Puerto de Coquimbo

RESPUESTA A LAS OBSERVACIONES DE DON DOMINGO CASANOVA

JULIO E. DELAUNAY

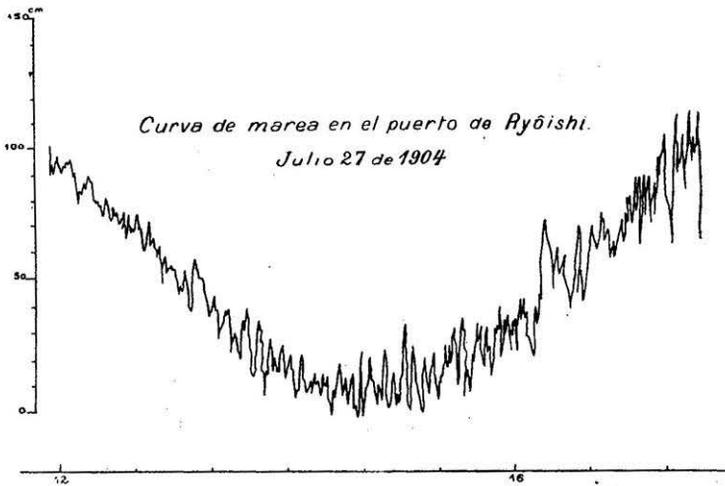
Este oleaje no depende ni de las corrientes ni de los vientos. Es una condición especial de la bahía i que no se repite en otras bahías de la costa que he observado.

No conozco ejemplo semejante sino el del puerto de Rioishi en el Japon, en donde se observa una cosa parecida, segun una publicación japonesa, que dice que no se debe llamar oleaje lo que se observa, sino vibraciones secundarias del mar.

Ya se sabe que el nivel del mar sube i baja para formar las ondulaciones de la marea, i en mar tranquilo las curvas que representan esas ondulaciones son sinuosidades bastante regulares. Pero en algunos casos especiales se producen estas curvas, como he dicho, con vibraciones secundarias, que las complican, tal como se ha observado en el puerto de Rioishi, cuyo dibujo adjunto. Lo curioso es que estas ondulaciones se notan tanto a la subida como a la bajada, quizás algo mas fuertes a la subida, i no dependen de la dirección de los vientos; aun para la calma completa, presenta el mar las mismas ondulaciones.

Así, pues, en Coquimbo hai que defenderse contra estas vibraciones secundarias, mucho mas que del oleaje producido por los vientos, porque es cosa permanente que hace difícil el ataque a un muelle.
